## Audi A1 ステアリングコントロールユニットのプログラム改修

サービスキャンペーン通知日	2023年2月28日
不具合の内容	パワーステアリングコントロールユニットにおいて、オプション装置であるアダプティブクルーズアシストのアクティブレーンアシスト機能に対するプログラムが不適切なものがあります。そのため、時速 50km 未満での走行時にアクティブレーンアシスト機能が作動しないおそれがあります。
改善の内容	全車両、ステアリングコントロールユニットのプログラムを対策プログラムに書き換えます。

### 不具合発生箇所

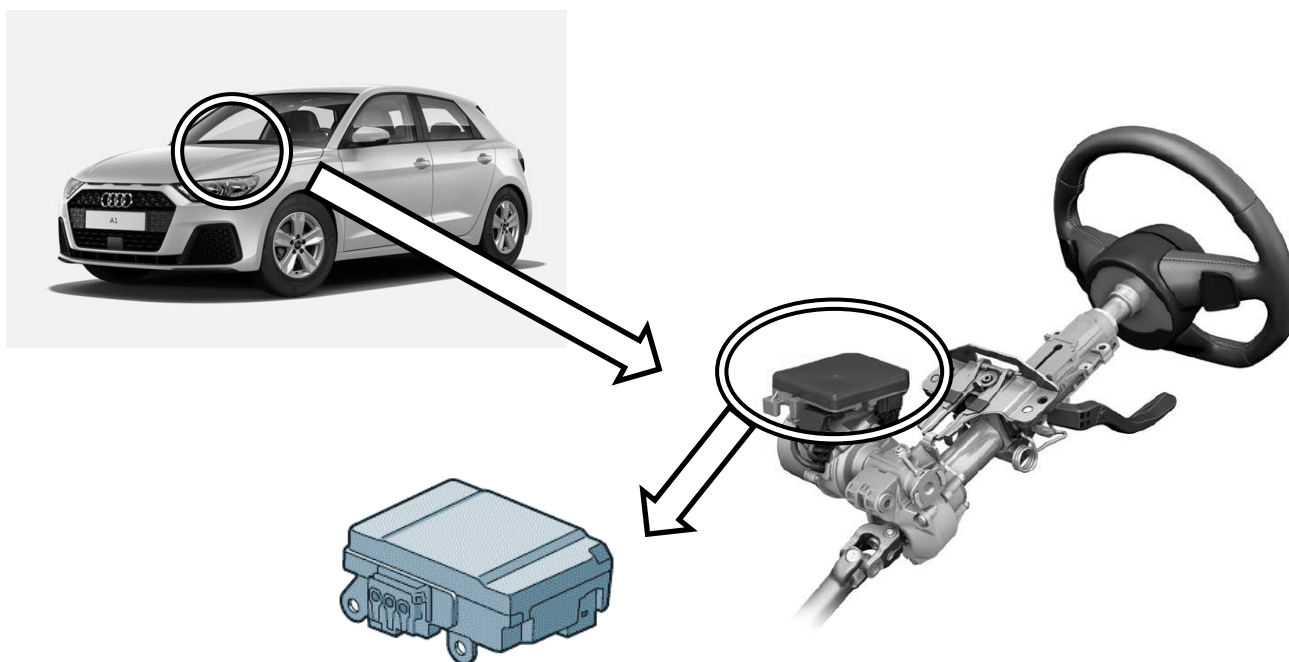
パワーステアリングコントロールユニット

注：  は、プログラムを更新する部品を示します。
